Umstellung Bandbreite 40 auf 20 MHz im 2.4 GHz Band

ERLEDIGT: Umstellung auf 20 MHz (HT20) für 2.4 GHz im September 2015

Quelle (messung vax)

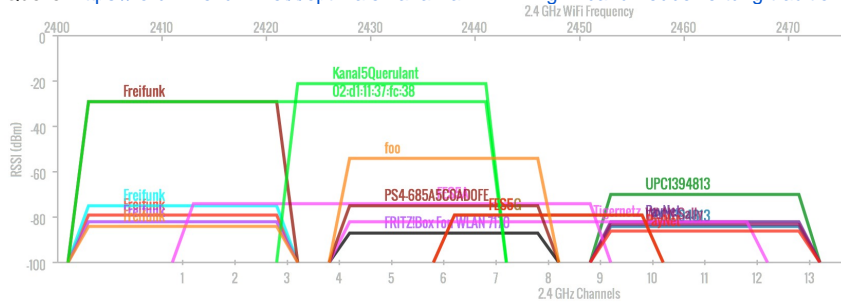
- Stand September 2015 ist die *Freifunk Münsterland*-Firmware mit 40 MHz Bandbreite ("HT40+") konfiguriert.
- Mit 40 MHz sind im 2.4 GHz Band nur 2 überlappungsfreie Kanäle möglich.
- Nachlesen
- ..* ..
- Nach 802.11n-2012 haben Geräte im 2.4 GHz Band von 40 auf 20 MHz zurückzuschalten, wenn sie eine Überlappung feststellen
- Das macht die auf Gluon basierende *Freifunk Münsterland*-Firmware auch, allerdings nicht für das Mesh-Netzwerk (das bleibt weiter bei 40 MHz)
- Quelle: <https://forum.freifunk.net/t/optimale-kanalwahl-im-2-4-ghz-band-neubewertung-traditioneller-einstellungen/7455/48?u=vax>

- Damit sind wir keine "guten WLAN Nachbarn" (und nicht standardkonform)

Vorschlag: Reduktion generell auf 20 MHz

Pro: Konformität, bessere Ausnutzung des Bandes (für andere), weniger Störungen (bei uns)
Contra: Reduktion der maximalen (Mesh) Bandbreite unter optimalen Bedingungen (x statt y)
